Giudizio n° 2758 del 16/03/2017

Oggetto Ampliamento impianto recupero rifiuti non pericolosi di matrice inerte (R13-R5)

Tipo procedimento VERIFICA DI ASSOGGETTABILITA' AMBIENTALE ai sensi dell'art. 20 del D.Lgs. N° 152/2006 e ss.mm.ii.

Istruttoria Tecnica

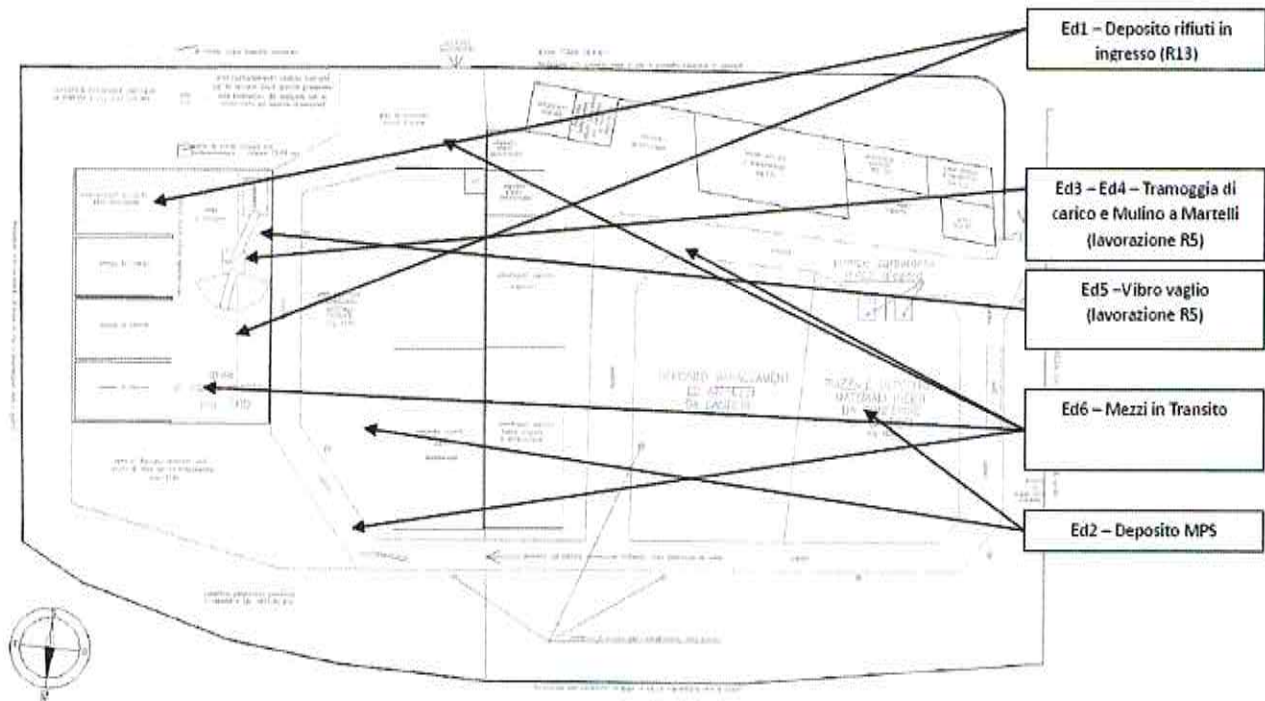
La relazione precisa che l’attività non prevede la formazione di emissioni convogliate, ma di emissioni di tipo diffuso situate in corrispondenza del frantoio prima dello scarico sul nastro e sui cumuli di rifiuti in stoccaggio sulla piattaforma e della varie zone di transito dei mezzi nella relazione fornisce la seguente localizzazione dei punti emissione

Si riporta altresì la seguente tabella riassuntiva (effettuata probabilmente solo sui punti maggiormente critici):

3. La Ditta dovrà adottare rigorosamente le misure mitigative proposte per l'abbattimento delle emissioni diffuse di polveri.
4. La Ditta dovrà effettuare una campagna di misure fonometriche con i macchinari in piena attività, mirata alla verifica dei valori di immissione assoluto e differenziale che devono risultare entro i limiti previsti per l'ambiente esterno e abitativo. Date le caratteristiche emissive degli Impianti, dovrà essere posta particolare attenzione alla verifica della presenza di componenti tonali e impulsive nelle emissioni degli impianti, da condurre ai sensi dell'Allegato B al D.M. 16.03.1998. In esito a tali verifiche fonometriche, che dovranno essere trasmesse al Distretto ARTA territorialmente competente, qualora risultassero superati i valori limite applicabili, dovranno essere adottati accorgimenti tecnici atti a ridurre le emissioni delle sorgenti sonore, documentandone l'efficacia.

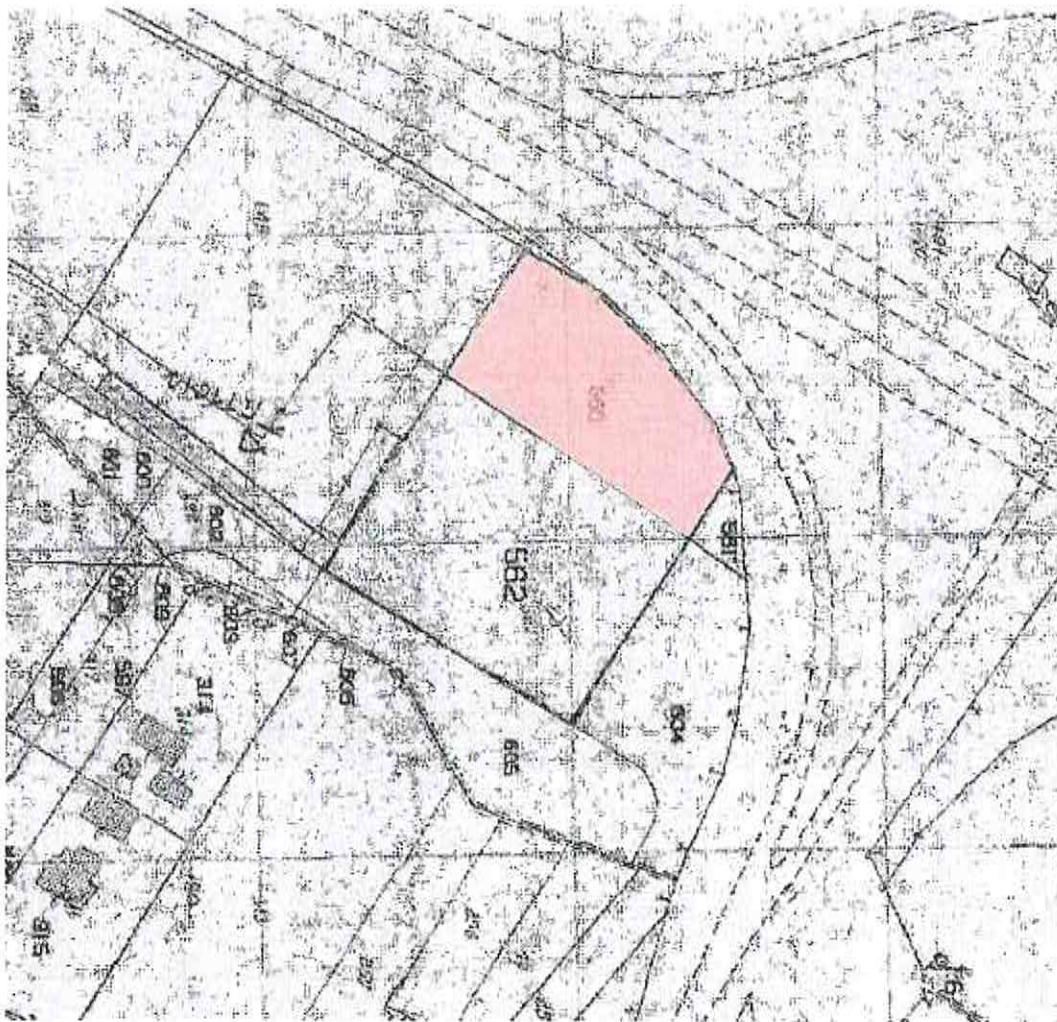
In relazione all'ultima richiesta del CCR-VIA, la ditta ha prodotto il documento: "Relazione di Indagine geologica e geotecnica" a firma del geol. Gianluca Tommasoni, datata 06.07.2009, intestata alla ditta Immobiliare Camerlengo srl e riferita alla particella n. 560 come indicata nella seguente figura:

Tale campagna, condotta con il posizionamento di 3 piezometri a fine gennaio, ha rilevato una profondità della falda tra -2,5 e -3,28 m (a fronte di una profondità della falda dichiarata di -4 m).

- posizione della falda in relazione anche a diversi periodi dell'anno;
- maggior dettaglio dei rifiuti trattati e prodotti (tipologia di rifiuti, descrizione, codici CER, operazioni di recupero, capacità istantanea e annua, tempi di detenzione, ecc...);
- misure mitigative a tutela dell'ambiente (emissioni diffuse);
- studio previsionale di impatto acustico con particolare attenzione agli edifici residenziali posti a 90-150 m dall'impianto;
- eventuali interferenze con la fascia di rispetto autostradale.
